Konkurso „1 MW GALIOS SAULĖS ŠVIESOS ENERGIJOS FOTOVOLTIKINĖS ELEKTRINĖS ĮRANGOS
(MODULIŲ, INVERTERIŲ) IR ĮRENGIMO DARBŲ PIRKIMAS“
Tiekėjų klausimai-atsakymai

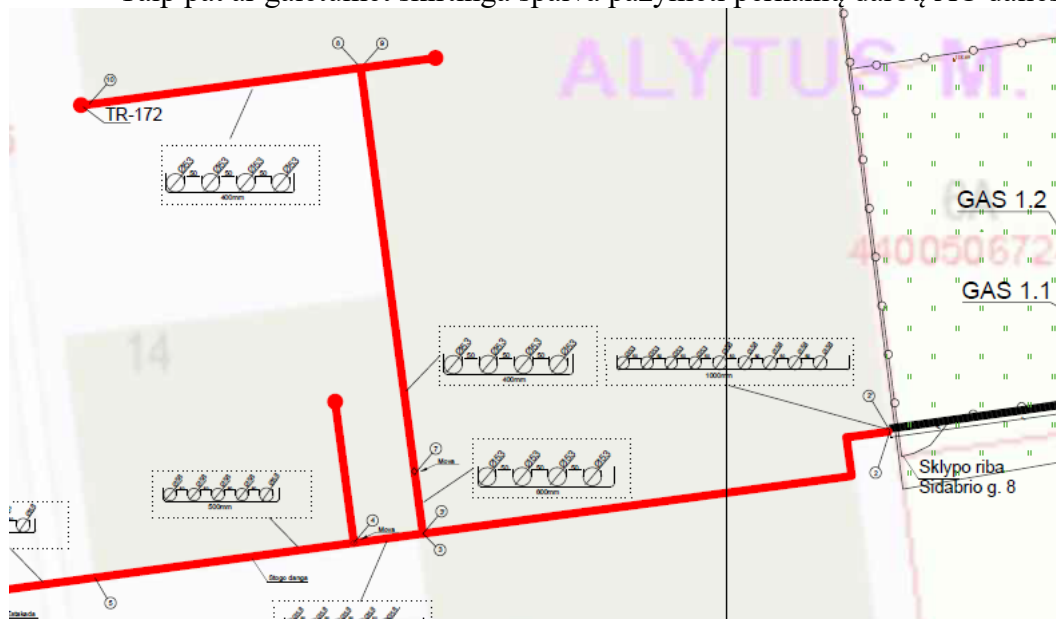
2. Gal galėtumėt paaiškinti pažymėtas vietas, kodė Įsk. PS1.1 ir PS1.2. sumažėja?

Matytumėm poreikį šioje situacijoje statyti NH3 kategorijos saugiklį, taip pat saugiklių kirtikliai mūsų akimis turėtų būti suporinami.

PS1.1 ir PS1.2 skaičiuojamoji srovė yra nominali, tačiau ant šynų, jau yra seniau įrengtos elektrinės dalis, todėl 1ŠS atveju naujos elektrinės galia turi būti ribojama taip, kad į transformatorių neišeitų daugiau nei 389,6A srovė arba atitinkamai 242,9kW galia, atitinkama situacija ir su 2ŠS.
